Aos 06 dias do mês de novembro de 2013, procedemos a abertura deste volume nº LIX do processo de nº 02001.002715/2008-88, que se inicia com a página nº 11796. Para constar subscrevo e assino.

Assunto: Análise do atendimento das condicionantes 2.27 "c" da LO 1097, enviadas por meio dos documentos IT/AT1116/2013, IT/AT 1221/2013 e IT/AO 1468 - Processo nº 02001.002715/2008-88 da UHE Jirau.

Ementa: Análise do Plano de Trabalho para Resgate da Fauna durante a Etapa 3 de Enchimento do Reservatório, da UHE Jirau. Processo nº 02001.002715/2008-88.

Figura 01. Animais resgatados durante o enchimento da Etapa 2 do reservatório da UHE Jirau e rescaldo.

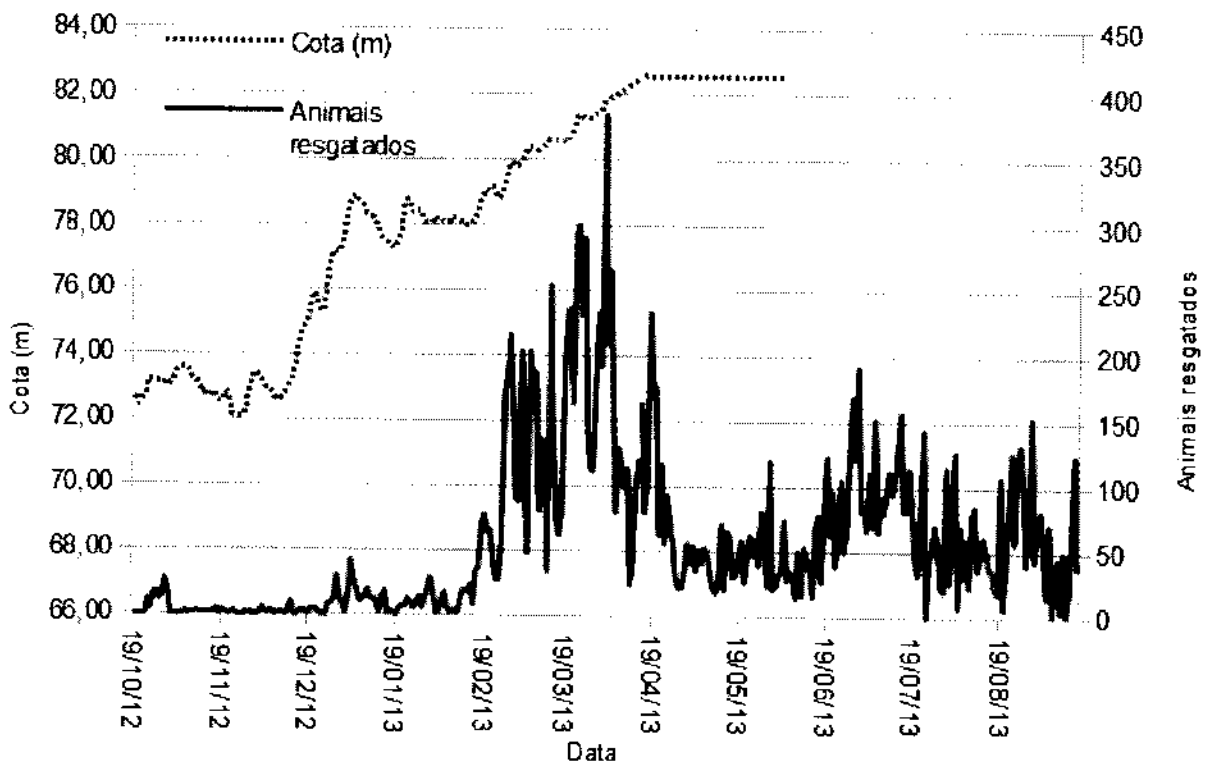
A partir da cota 79,0m, houve os primeiros picos de resgates, na ordem de centenas de animais por dia. Apresentando padrões oscilatórios de animais resgatados por dia, a demanda de animais foi crescente até a cota 82,0m. Ao atingir a cota 82,0m observou-se uma ligeira redução na quantidade de animais resgatados. Entretanto, a redução observada no incremento de 0,5m, para a estabilização na cota 82,5m, possa ser um artefato pelas constantes oscilações no número de animais resgatados, seguido da estabilização do reservatório na cota 82,5m, que aparentemente não apresentou significativo incremento de áreas alagadas.

Tendo em vista as considerações referente à área alagada, o plano de trabalho carece na avaliação quanto ao resgate nos 154,63km² inundados, como será apresentado adiante neste Parecer. Recomenda-se que o tamanho do reservatório seja considerado conforme definição presente na Licença de Operação nº 1097/2012.
